**AVIS RELATIF À LA PROTECTION
CONTRE LES EVENTUELS EFFETS NOCIFS ET NUISANCES
PROVOQUÉS PAR LES RAYONNEMENTS NON IONISANTS
GÉNÉRÉS PAR DES ANTENNES ÉMETTRICES STATIONNAIRES**

Commune : ROCHEFORT - Exploitant : PROXIMUS

Référence exploitant : 84JML_00

Rapport n° 3361 / 2024

Figure 1 : Vue en plan des lieux de séjour et des points de contrôle

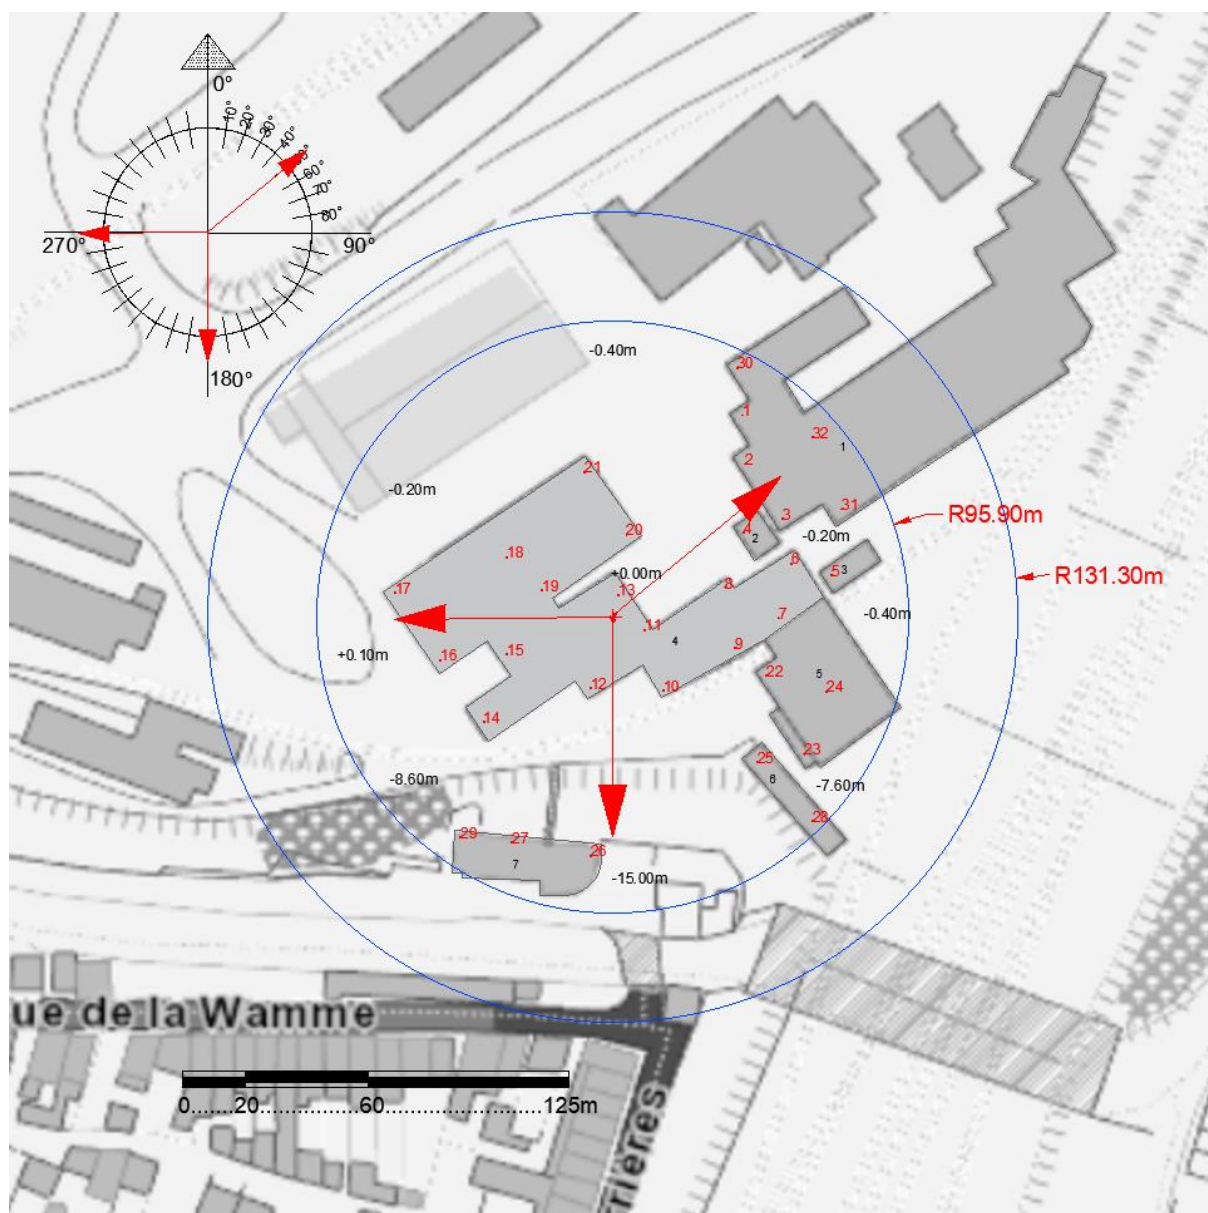
- le numéro du point de contrôle repris sur un des plans de la figure 1;
- le numéro du LS dans lequel se trouve le point de contrôle de la 1^{ère} colonne ;
- l'atténuation d'obstacle prise en compte pour le calcul de l'indice d'exposition dans le LS ;
- le résultat du calcul de l'indice d'exposition.

En ce qui concerne les antennes de l'installation mentionnées dans le tableau 1, la distance maximale à laquelle la limite pourrait être atteinte, à l'extérieur, est égale à 102,3 m. S'il n'y a pas de LS à une distance inférieure, les antennes respectent forcément la limite d'immission.

Dans le cas des LS situés à l'intérieur des bâtiments, une atténuation d'obstacle est prise en compte et il en résulte que la distance maximale à laquelle la limite pourrait être atteinte se réduit à 72,4 m.
